RX8 スーパーインテークBOX仕様変更及び価格改定のご案内

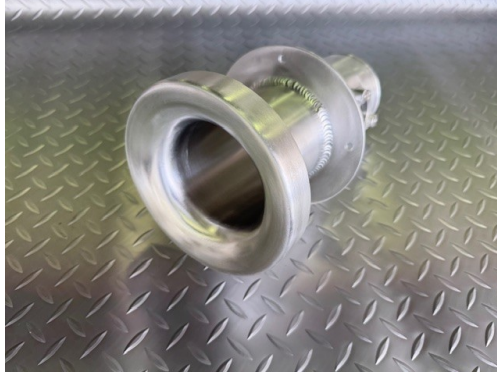
このたび、付属のインテークパイプを鋳物製からアルミ製へ変更し軽量化と吸入抵抗の減少を実現いたしました。

※ 鋳物製 (1.43kg) ・アルミ製 (0.6kg) 従来比 **-0.83kg**

従来の製品に使用していた鋳物製とアルミ製は互換性もございますので単品販売も可能です
